AVISO DE SEGURANÇA EM CAMPO/NOTIFICAÇÃO DE PRODUTO

Assunto: Sistema de Posicionamento de Paciente ExacTrac 6.0:
Exibição de DRR (Radiografia Digitalmente Reconstruída)
potencialmente incorreta para correção e verificação por raios x.

Referência do produto: ExacTrac Versões 6.0.0 a 6.0.5
(Versões 6.0.0; 6.0.1; 6.0.2; 6.0.3; 6.0.4; 6.0.5)

Identificador da Brainlab: CAPA-20150713-001446

Figura 1. Fusão de Raios X - fusão óssea para DRR para determinar o deslocamento desejado da posição do paciente

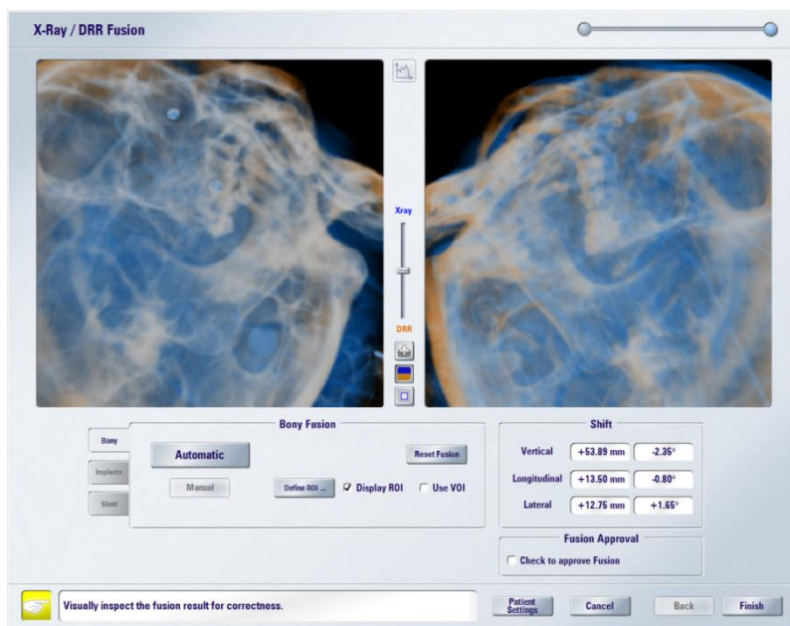
Esse problema afeta a correção e verificação por raios x baseada em fusão óssea para a DRR. Imagens de raios x adquiridas para posições do paciente atual não são afetadas e continuam corretas mesmo que o problema ocorra. Devido à assinatura exclusiva da anatomia do paciente em uma imagem de raios X que distingue cada paciente, a incompatibilidade entre a imagem de raios x do paciente atual e uma DRR exibida simultaneamente na fusão deveria ser visível para o usuário. Somente se a incompatibilidade das imagens de paciente exibidas no ExacTrac não for descoberta pelo operador, a DRR incorreta poderá ser usada para fusão das imagens de raios x adquiridas, possivelmente resultando no cálculo de um deslocamento incorreto.

A DRR é exibida sobreposta às imagens de raios x, com a última imagem representando a posição atual do paciente. Por meio da fusão de raios x com a DRR, um deslocamento é calculado e deve ser aplicado à movimentação da mesa e, se aplicável, à Mesa Robótica, para posicionar o paciente corretamente sob o feixe de tratamento (consulte a Figura 1). A fusão da DRR de outro paciente com as imagens de raios x do paciente que está na mesa de tratamento pode resultar em um deslocamento incorreto.

A fusão deve ser cuidadosamente inspecionada pelo operador. Entretanto, não se pode excluir o fato de que, devido a indicações de tratamento semelhantes de pacientes subsequentes, a incompatibilidade entre a DRR incorreta e a imagem de raios x atual (ainda correta) pode não ser imediatamente descoberta pelo operador.

Conforme geralmente requerido, sempre assegure que as DRRs corretas do paciente atual sejam exibidas no ExacTrac e que seja possível realizar uma fusão precisa com as imagens de Raios X

Em caso de exibição de DRRs incorretas, encerre e reinicie o software ExacTrac.
